| Vorlage für die Sitzung Bau- und Umweltausschuss | Sitzungsvorlage BUA/061/2016 | Az.: 632.6 |

Stellungnahmen zu Baugesuchen und sonstigen Anträgen

Gebäudeanbau und -umbau sowie Anlegung von Stellplätzen auf dem Grundstück Ulrichstraße 29, Flst.Nr. 156 in Ödernhardt

Lageplanauszug

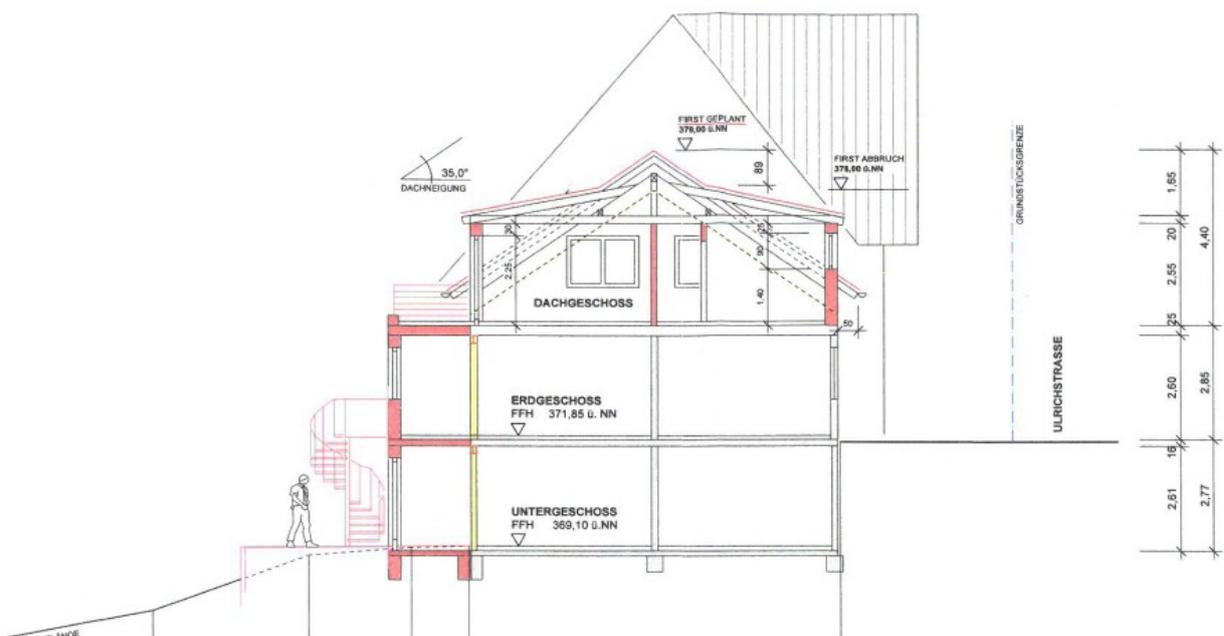
- 1. Das gemeindliche Einvernehmen zu dem Bauantrag gemäß § 36 Abs. 1 BauGB in Verbindung mit § 34 Abs. 1 BauGB wird mit der Maßgabe erteilt, dass**
 - die neuen Stellplatzflächen nur mit wasserdurchlässigen Belägen befestigt werden bzw. deren Entwässerung dezentral erfolgt;**
 - zur Verkleidung der Dachaufbauten nur nicht reflektierendes Material verwendet wird.**

Südansicht und Straßenabwicklung

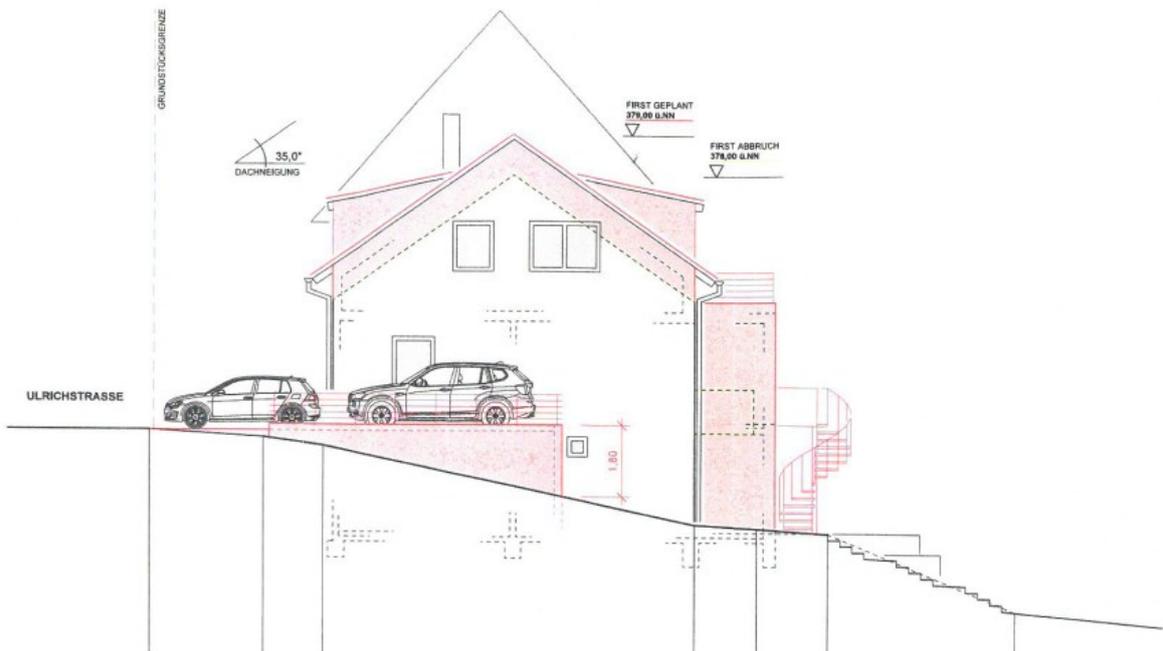
Die Verwaltung hat gegen die geplanten Maßnahmen keine städtebaulichen Bedenken. Die beabsichtigte Erhöhung des Daches ist ebenfalls unproblematisch, da sich das Gebäude dennoch gut in die Umgebungsbebauung der Ulrichstraße integrieren wird. Dem Bau- und Umweltausschuss wird daher empfohlen, das gemeindliche Einvernehmen zu dem Bauantrag herzustellen.
